*Ministero dell' Ambiente e della Sicurezza Energetica*

**Commissione Tecnica PNRR - PNIEC**

**Parere n. 142 del 20 aprile 2023**

<b>Progetto</b>	<p><i>Istruttoria Valutazione Impatto Ambientale</i></p> <p><b>Ripristino derivazione irrigua e nuovo impianto idroelettrico in corpo traversa sul Fiume Tanaro nel Comune di Barbaresco (CN)</b></p> <p><b>ID_VIP: 8530</b></p>
<b>Proponente</b>	<p><b>Società Tanaro Power S.p.A.</b></p>

Figura 12 – Estratto dell’analisi compiuta dalla Commissione

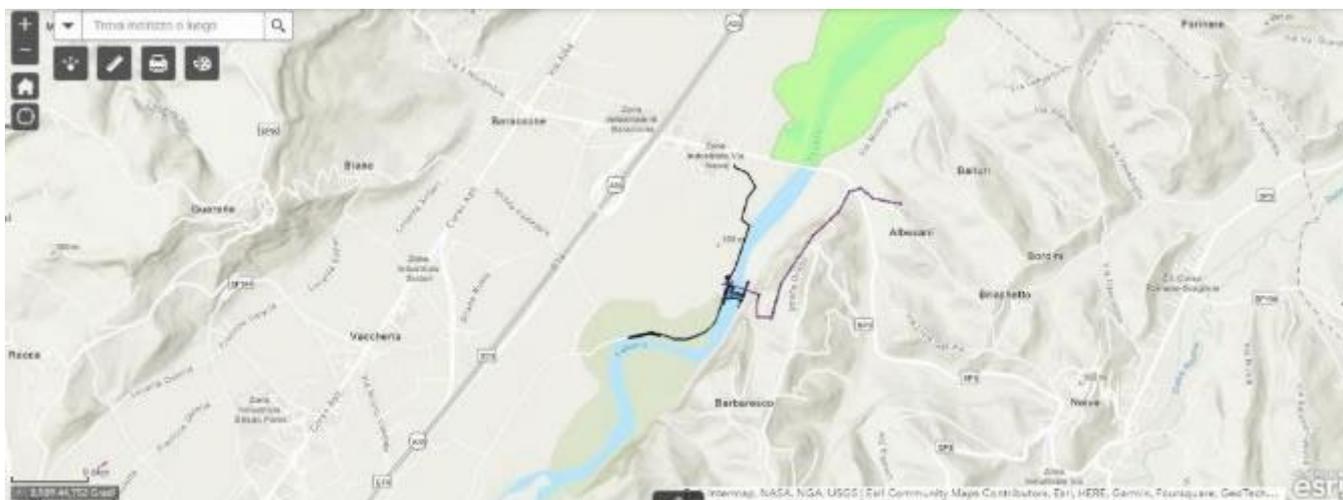
Da un’analisi della Commissione effettuata in data 4 aprile 2023 è stata verificata l’assenza di impatti cumulativi con impianti FER (Figura 12).
